Dotyczy: przetargu nieograniczonego pn. „Opracowanie dokumentacji projektowej oraz świadczenie usługi nadzoru autorskiego w ramach projektu pn. „Budowa infrastruktury turystycznej w parkach krajobrazowych województwa zachodniopomorskiego w celu zmniejszenia antropopresji – etap II
Nr postępowania: 11/2018

MODYFIKACJE TREŚCI SIWZ

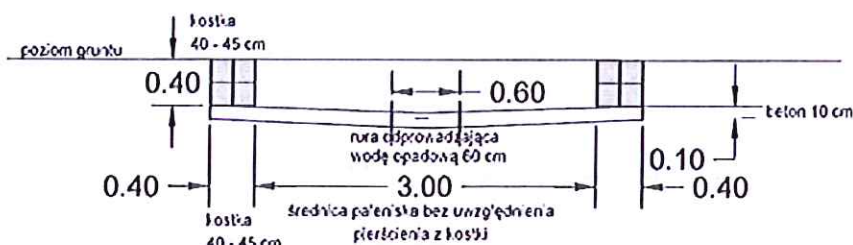
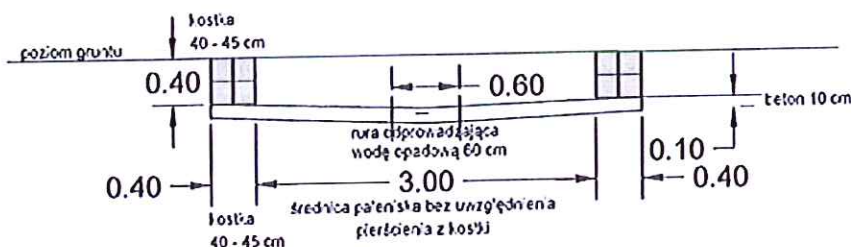
3) Zmianie ulega rozdział III ust. 6 pkt 9 SIWZ:

- Wiata ośmiokątna,
- Zapewniony dostęp dla osób niepełnosprawnych,
- Zapewniające możliwość przebywania min. 20 os.,
- Średnica ok. 10 m,
- Palenisko z kręgiem o specyfikacji: wew. Średnica kręgu 3 m, krąg o głębokości 40-45 cm, dno kręgu w postaci leja utwardzone posadzką z betonu B20 o grubości 10 cm, w środku kręgu montaż rury o średnicy 60 cm, w celu odprowadzania wody opadowej do gruntu, zewnętrzna ściana kręgu w postaci

podwójnego pierścienia zagłębionego, umiejscowiona na głębokości 40-45 cm do poziomu gruntu, wyłożona kostką granitową szarą o wymiarach 18/20, szerokość obu pierścieni ok 40-45 cm, połączonych spoiwem betonowym B20, sposób ułożenia kostki naprzemiennie (rysunek poglądowy):

- Wiata ośmiokątna,
- Zapewniony dostęp dla osób niepełnosprawnych,
- Zapewniające możliwość przebywania min. 20 os.,
- Średnica ok. 10 m,
- Palenisko z kręgiem o specyfikacji: wew. Średnica kręgu 3 m, krąg o głębokości 40-45 cm, dno kręgu w postaci leja utwardzone posadzką z betonu B20 o grubości 10 cm, w środku kręgu montaż rury o średnicy 60 cm, w celu odprowadzania wody opadowej do gruntu, zewnętrzna ściana kręgu w postaci podwójnego pierścienia zagłębionego, umiejscowiona na głębokości 40-45 cm do poziomu gruntu, wyłożona kostką granitową szarą o wymiarach 18/20, szerokość obu pierścieni ok 40-45 cm, połączonych spoiwem betonowym B20, sposób ułożenia kostki naprzemiennie (rysunek poglądowy):
